## PARC ÉOLIEN DE CARLETON

### ÉTUDE D'IMPACT SUR L'ENVIRONNEMENT

DOCUMENT DE RÉPONSES

DOSSIER N° : 321 1-05-96

Figure 1. Optimisation de la disposition des éoliennes selon le vent dominant

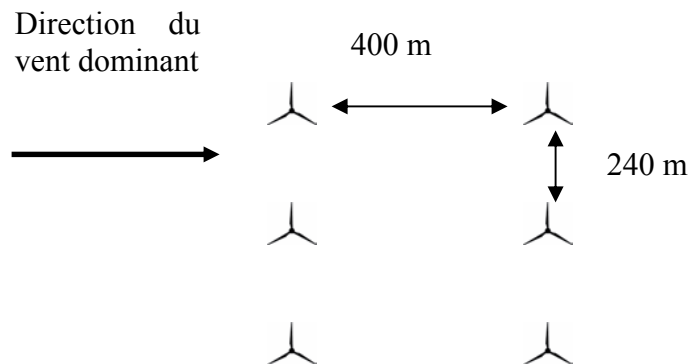
**QC 20** Comment a été déterminée la maximisation de la disposition des éoliennes?

**RQC 20** *Tel qu'expliqué à la section 3.2.2, volume 1, du rapport principal, la disposition des éoliennes vise à maximiser la production énergétique du parc éolien en tenant compte des critères d'implantation identifiés. Pour ce faire, les éoliennes sont disposées aux endroits réalisables sur le domaine, en fonction des vitesses de vent, tout en respectant une distance entre chacune d'entre elles pour éviter l'effet de sillage. L'effet de sillage est la zone de turbulence du vent qui se crée derrière l'éolienne.*

*Ainsi, une distance minimale de cinq fois le diamètre du rotor de l'éolienne (environ 400 m) est requise entre deux éoliennes disposées dans le sens des vents dominants, et une distance minimale de trois fois le diamètre du rotor (240 m) est nécessaire entre deux éoliennes disposées de façon perpendiculaire aux vents dominants (voir figure 1).*
